Keuringsverslag van een elektrische laagspanning- en zeer lage spanningsinstallatie

NIET CONFORM

Straatnaam Vlezenbeeklaan
Huisnummer 156
Busnummer 1
Postcode 1602
Gemeente Sint-Pieters-Leeuw
Land België

Controlebezoek van een huishoudelijke installatie volgens (KB 08/09/2019) - AREI Boek 1- 6.5. en 4.2.4.3.

Afbeelding schakel- en verdeelbord:

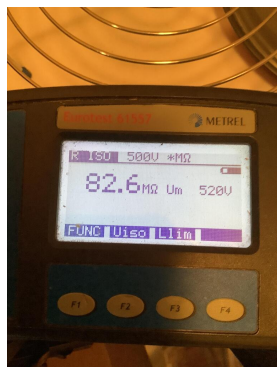
I1.03 Schema(s) stemt (stemmen) niet overeen met de werkelijkheid. (Boek 1 Afdeling 2.12 - 2.13 en 3.1.2 en 9.1.2)
 I5.13 De nominale spanning dient duidelijk vermeld te worden op een oordeelkundig gekozen plaats. (Boek 1 Onderafdeling 3.1.3.3.)
